ASUNTO: SUMINISTRO PARA LA REPOSICIÓN DE DOS GRUPOS DE BOMBEO EN EL SISTEMA DE RIEGO DE LA MATRIZ DE LA GRAJERA Y EL CAMPO DE GOLF

EXPEDIENTE: CON21-2024/0124

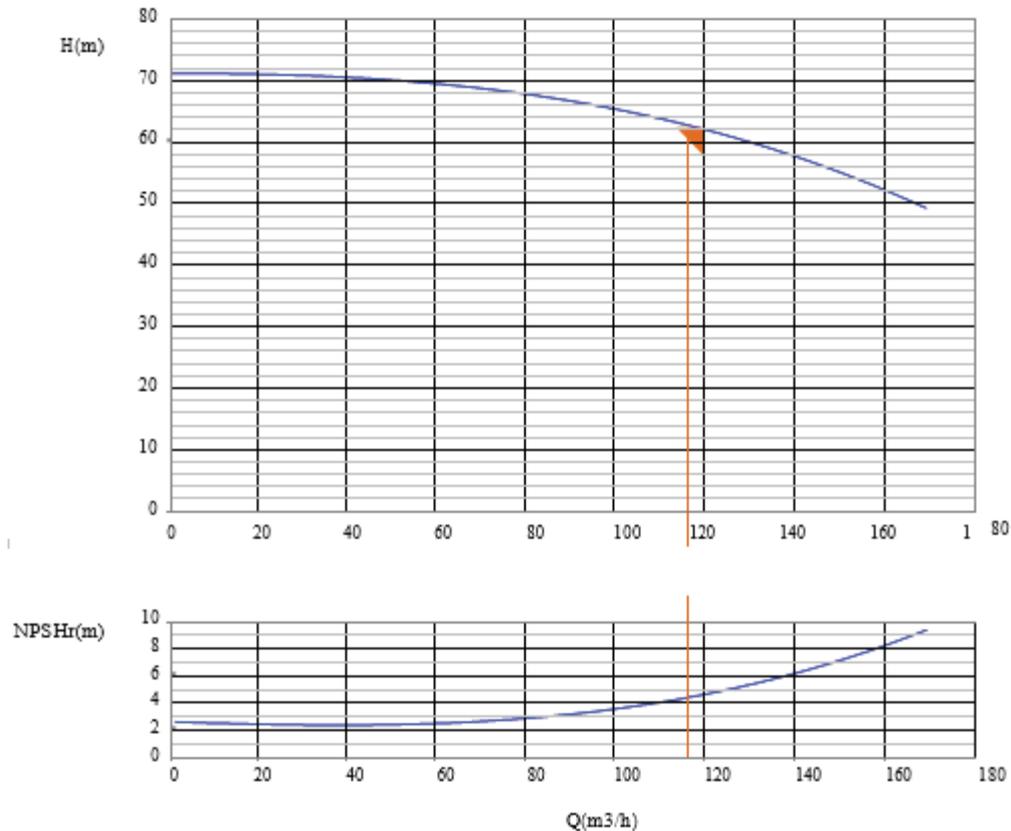
Se adjuntan las curvas de los datos hidráulicos de las bombas ofertadas en la memoria técnica de la empresa.

El índice de eficiencia mínima (MEI) de la bomba ofertada es de 0,7, por lo que cumple conforme a lo pedido en el PPT, que es un MEI superior a 0,4.

Los valores de impulsión y altura manométrica de las curvas hidráulicas son de 117 (m³/h) y 61,2 m.c.a., que son los datos expuestos en el pliego en su punto 5.1.

Los valores de aspiración (NPSH) son de 4,5 m.c.a. de la bomba ofertada en la memoria y la solicitada en los pliegos. De acuerdo a la curva hidráulica exigida en el pliego técnico 3,39 m.c.a., en consecuencia supera altamente la capacidad de autoaspiración.

En consecuencia, la carga hidráulica de la bomba permitirá un funcionamiento correcto en la instalación de elevación.

En consecuencia, y dado que cubre con las necesidades hidráulicas de carga, en aspiración e impulsión, se le asignan DOS (2) puntos.

Curva de carga hidráulica.

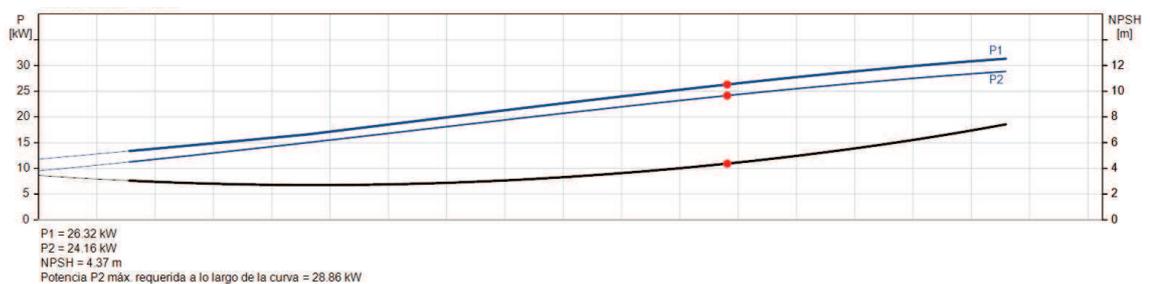
En la curva de rendimiento hidráulico presentada especifica un rendimiento hidráulico de la bomba ofertada en la memoria técnica por la empresa de 80,9 % y de la combinación de bomba y motor de 74,2 %, siendo el rendimiento de la bomba proyectada (80,1 %).

En consecuencia, y dado que cubre con la condición del pliego técnico y supera el valor mínimo, se le asignan DOS (2) puntos.

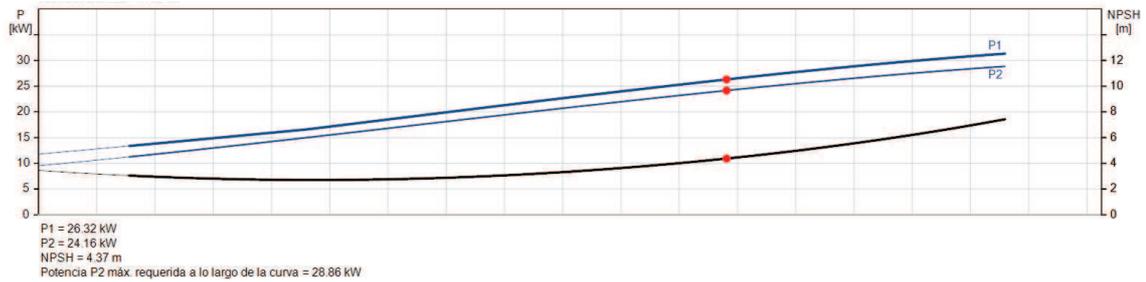
Los valores de impulsión y altura manométrica de las curvas hidráulicas son de 118,1 (m³/h) y 60,83 m.c.a., en este apartado se debe tener en cuenta que los datos referidos en el punto 5.1 del pliego es de una capacidad aproximada de caudal de 117 m³/h a una altura manométrica de 65,1 m.c.a.

Conforme a la curva de carga hidráulica presentada en la memoria técnica, las bombas presentadas cumplen con la altura de impulsión solicitada pero para un caudal inferior al solicitado (aproximadamente un caudal ligeramente superior a 95 m³/h).

Los valores de aspiración (NPSH) son de 4,37 m.c.a. de la bomba ofertada en la memoria técnica y la solicitada conforme a la curva hidráulica del pliego es 3,39 m.c.a.

En consecuencia, y dado que no cubre con las necesidades hidráulicas de carga, en aspiración e impulsión, se le asignan CERO (0) puntos. Además, las bombas ofertadas en la memoria técnica quedan por debajo de la altura de impulsión, con un valor de 60,83 m.c.a., lo que se traduce que en caso de demandar el sistema de bombeo mayor capacidad el rendimiento de la bomba bajará y el sistema consumirá mayor cantidad de energía.
